# Aménagement d'un parc éolien dans la MRC de Rivière-du-Loup

Étude d'impact sur l'environnement déposée  
au ministre du Développement durable,  
de l'Environnement et des Parcs

Addenda

**Terrawinds Resources Corp.**

**Figure 1**  
Projet modifié

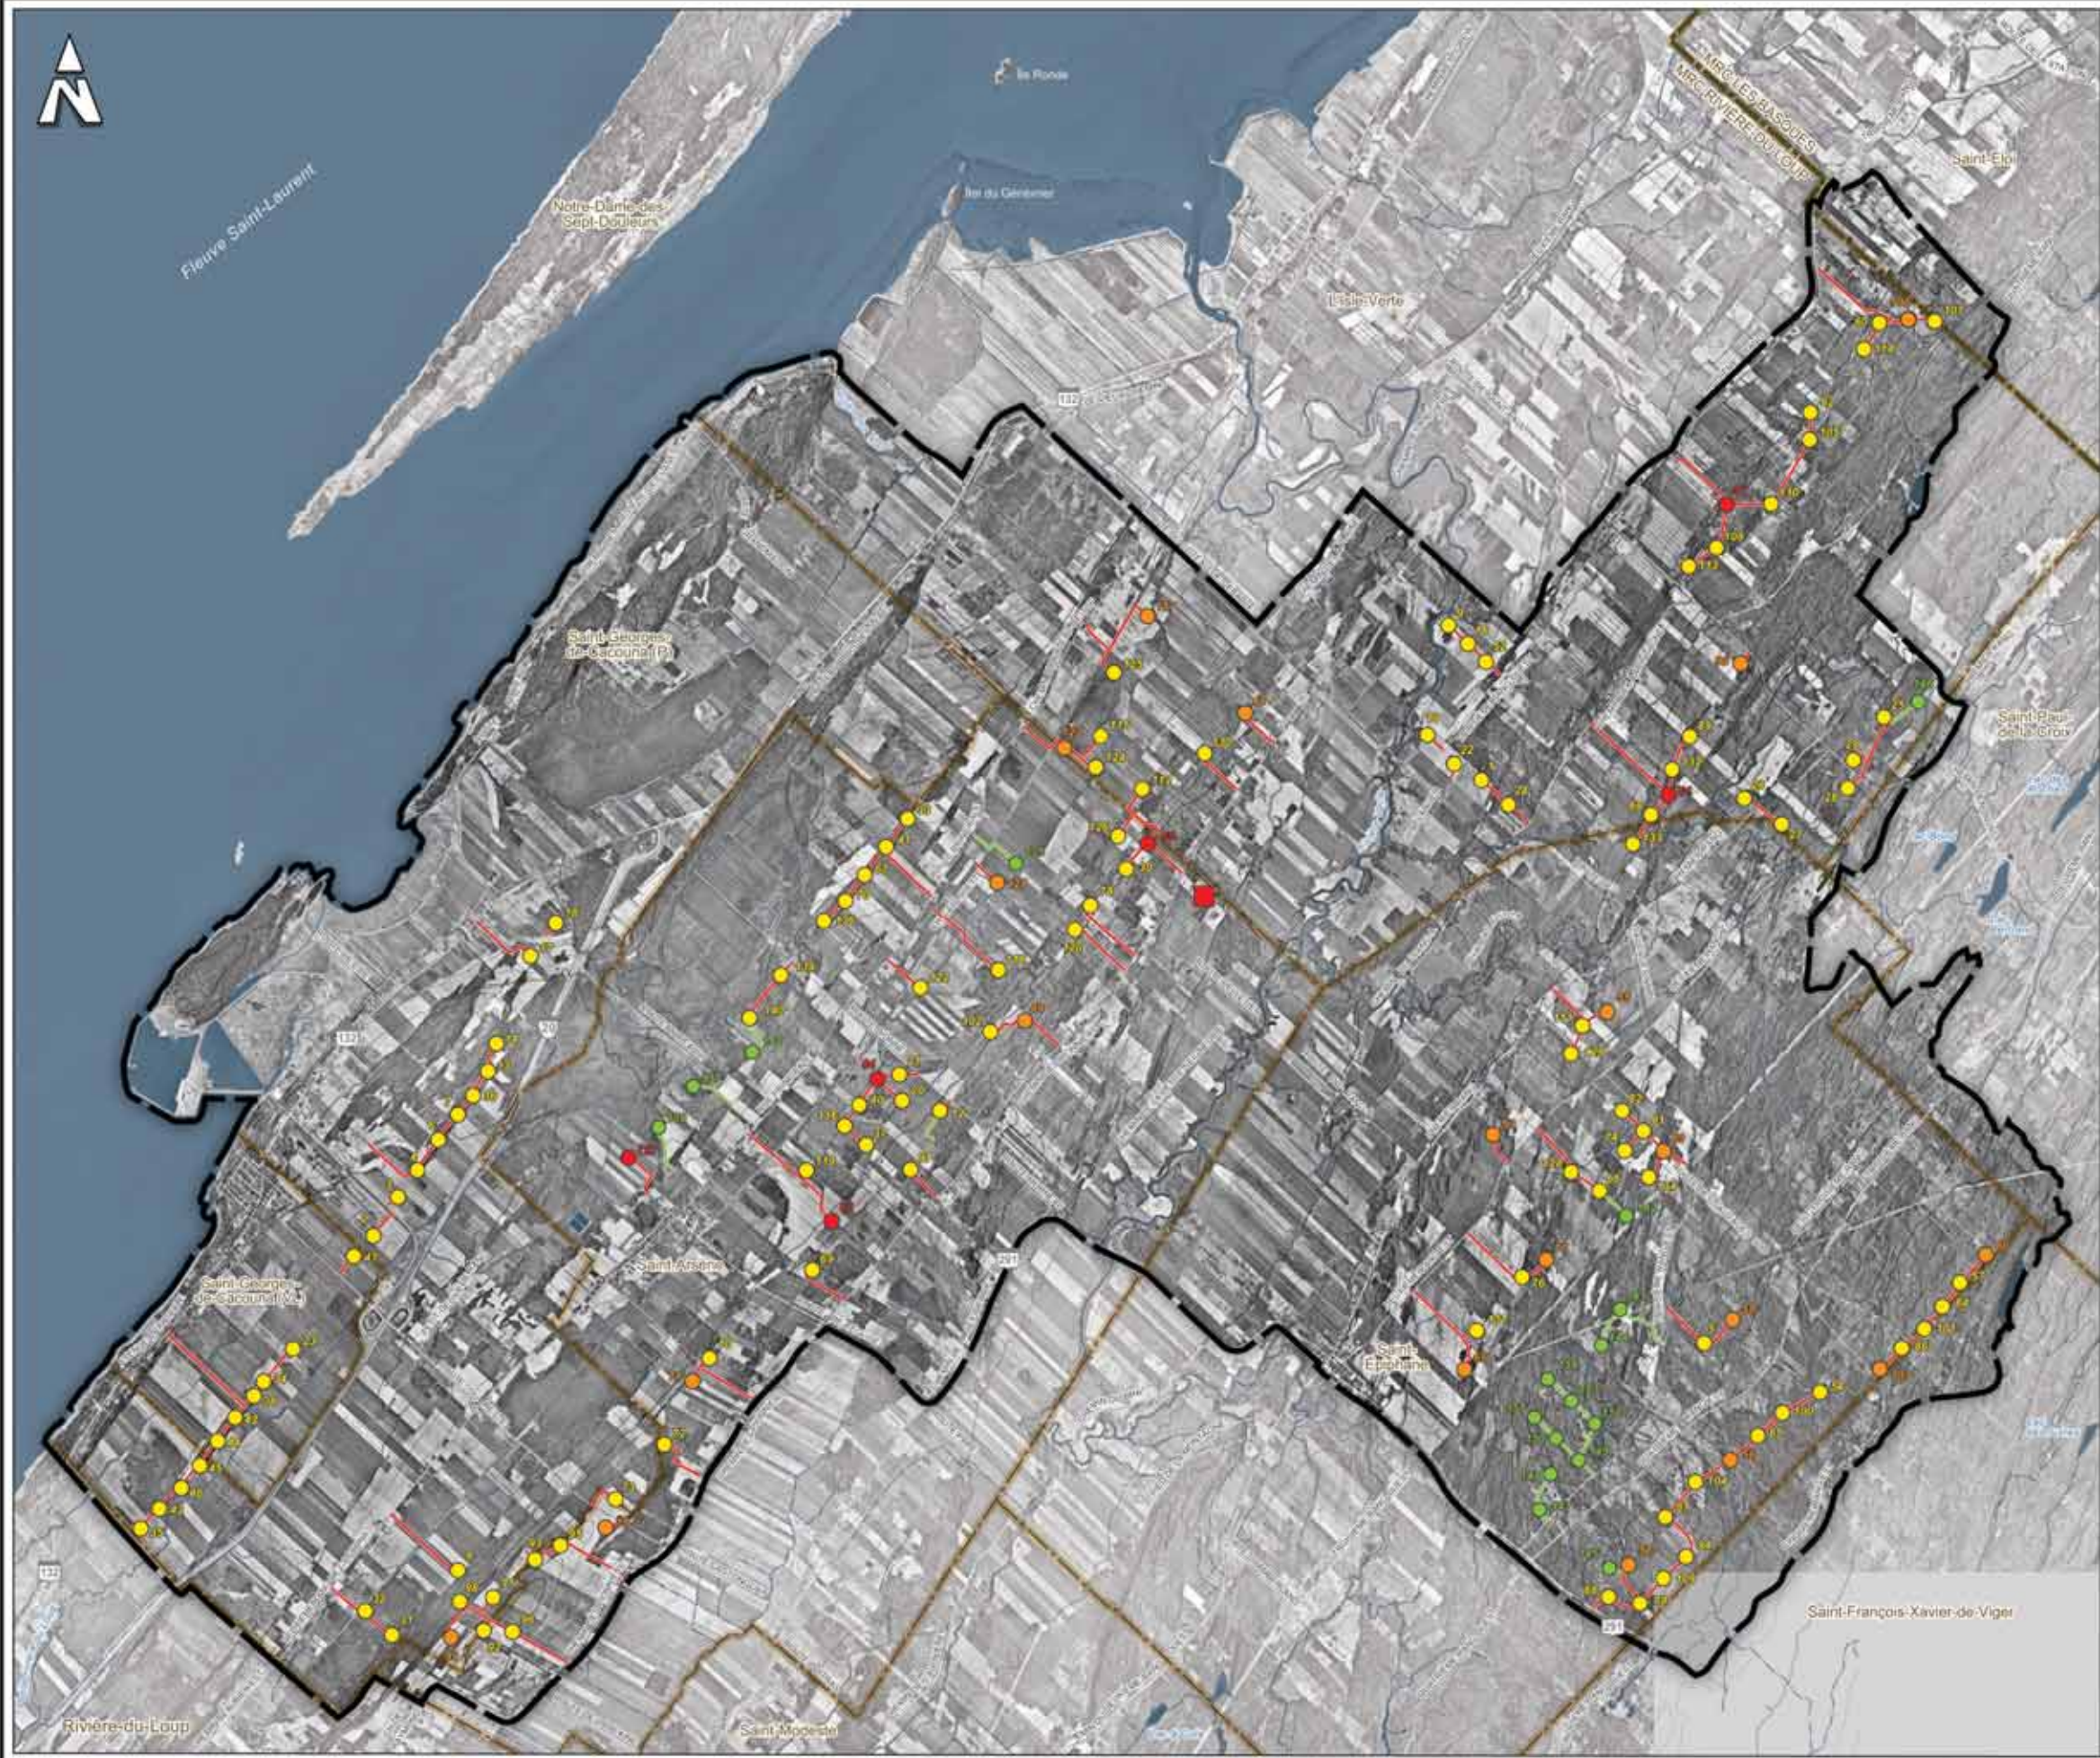
Le projet modifié est montré sur la figure 1. La figure 2 compare les sites d'implantation des éoliennes entre le projet initial et le projet modifié.

De nouvelles zones d'exclusion ont ainsi été déterminées et un plan d'implantation modifié a été réalisé puis présenté à la MRC de Rivière-du-Loup.
